LuK Service Info

Part Nr. 231 0023 16 – 310/310MM TGU6

TB1381

231 0023 16 replaces / ersetzt / remplace / sustituye a / sostituisce 231 0023 14

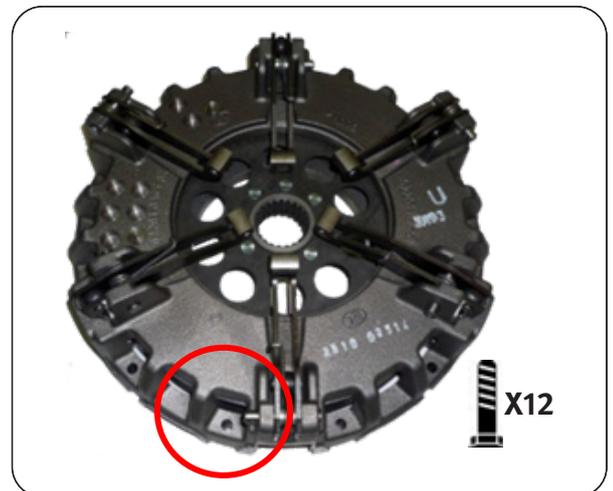
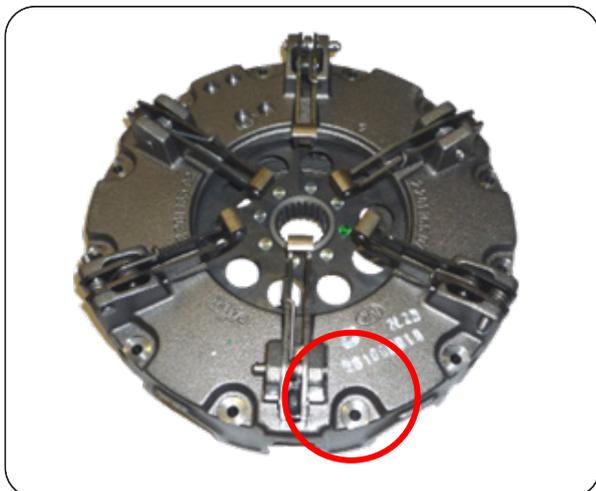
This new design utilises the latest clutch technology, using a vented housing for improved cooling and heat dispersal. Fully interchangeable with existing clutches with no modifications required to vehicle or flywheel. A new fixation bolt set 411 0224 10 12 x 2 3/4 x 5/16" UNC + Conical washer is supplied with new designs to accommodate the lower housing.
